## 改善箇所説明図

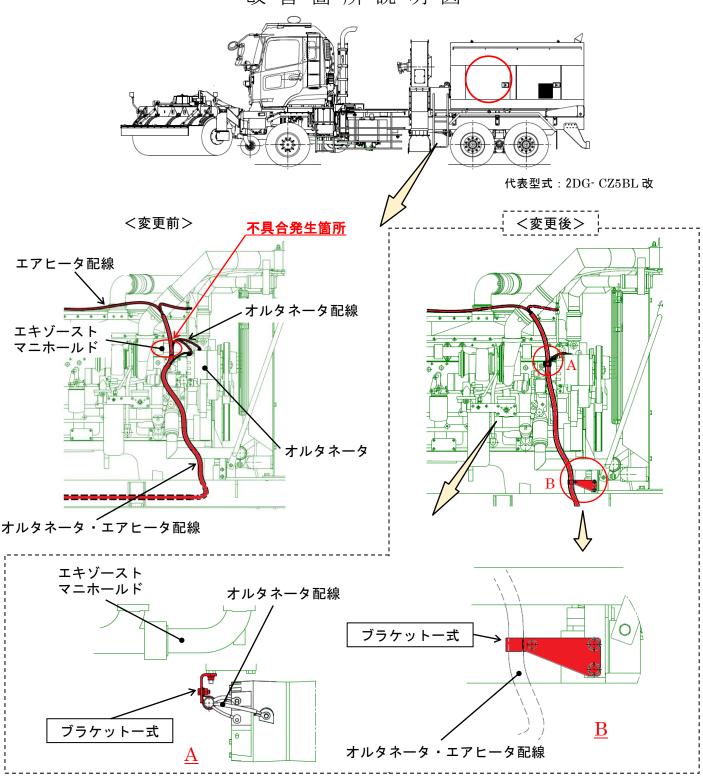
除雪車の電気配線において、作業用エンジンのオルタネータ配線の配索が不適切なため、エンジンエキゾーストマニホールドの輻射熱により配線被覆が溶損するものがある。そのため、そのままの状態で使用を続けると、配線が露出して短絡し、最悪の場合、配線被覆に引火して車両火災となるおそれがある。

全車両、ブラケット一式を追加し、オルタネータ配線の配索を変更する。配線が溶損している場合は、新品に交換する。
